Dotyczy: Postępowania przetargowego na zadanie Budowa zespołu kolektorów słonecznych dla potrzeb ciepłej wody dla miasta Gliwice wraz z magazynem ciepła realizowanego w ramach zadania "Budowa efektywnego systemu ciepłowniczego wykorzystującego OZE wraz z Magazynem Ciepła w PEC- Gliwice Sp. z o.o." Nr postępowania DZ/1/3/2024

II. Zamawiający informuje, że w terminie określonym zgodnie z art. 135 ust. 2 (postępowanie unijne) ustawy z 11 września 2019 r. - Prawo zamówień publicznych (Dz.U. z 2023 poz. 1605 z późn. zm.), Wykonawca zwrócił się do Zamawiającego z wnioskiem o wyjaśnienia treści SWZ w zakresie:

Zamawiający przedstawia szkice typowych elementów ogrodzenia (Rysunki 1, 2 i 3 poniżej), jakie są obecnie stosowane na terenie zakładu przedstawiające ich geometrię.

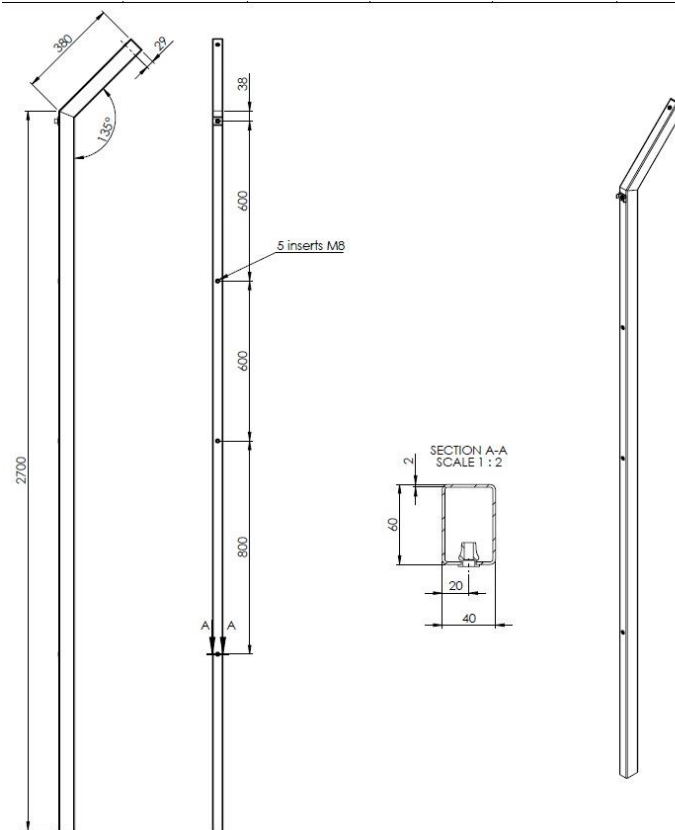
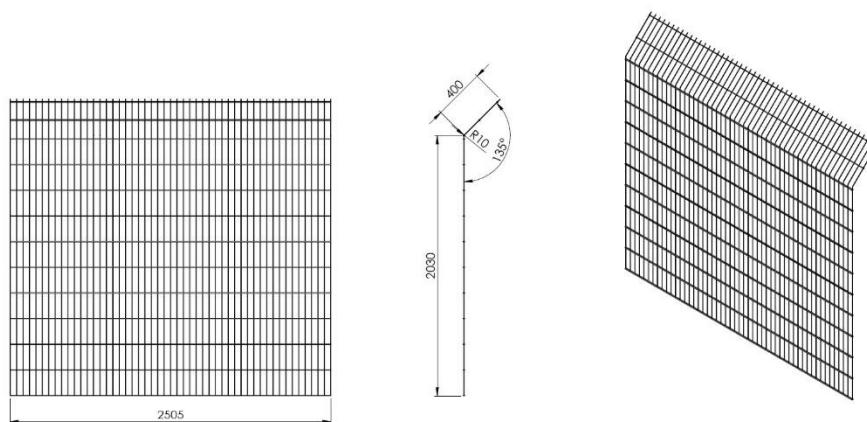
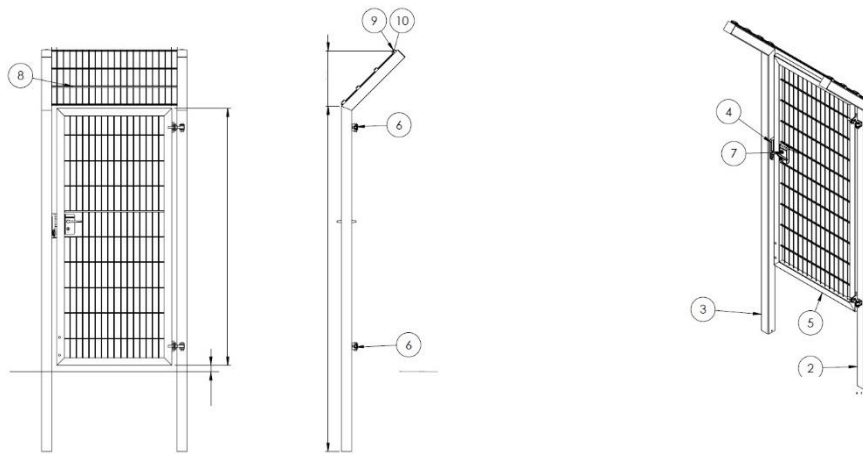
1. Zwracamy się z prośbą o podanie specyfikacji istniejącego ogrodzenia na terenie zakładu, które należy dopasować do nowego: wymiar słupków, jaki panel, grubość drutu, wymiar oczka i RAL a także wysokość ogrodzenia.

Wymagania Zamawiającego względem parametrów technicznych są następujące:

- grubość drutu siatki nie mniej niż: 6 x 5 x 6 mm,
- wymiar oczka: 200x50 mm,
- kolor elementów: RAL 7016.
